SERVICE INFO – INA 0098

Подмяна на обтегач и вибрационен демпфер

Артикулни номера: 531 0531 20 (заменен)

Снимка 1: Вибрационен демпфер 533 0028 20 (ляво), обтегач 531 0531 20 (дясно)

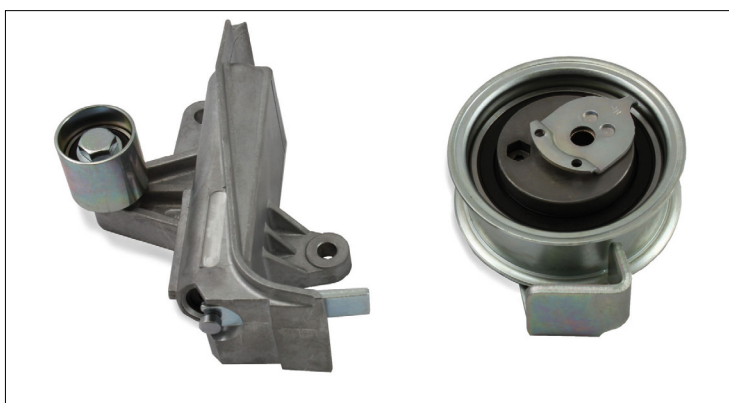
В автомобилите изброени горе, вибрационния демпфер 533 0028 20 (Снимка 1, ляво) и обтегач 531 0531 20 (Снимка 1, дясно) са заменени с KIT 530 0546 10 (Снимка 2, ляво) и Set 530 0546 09 (Снимка 2, дясно)

Новите компоненти се различават не само по външен вид, но и по начина, по който функционират. Със стария дизайн, вибрационния демпфер, в допълнение към обтегача, поемаше функцията на ремъчен обтегач.

Новата отклоняваща ролка с държач 532 0601 10 има само отклоняваща функция. Обтягането на ремъка и демпферирането се извършват само от обтегач 531 0840 10.

Използването на смесени компоненти не е разрешено, тъй като са адаптирани да работят един с друг и да осигурят правилното обтягане на ремъка при използване заедно.
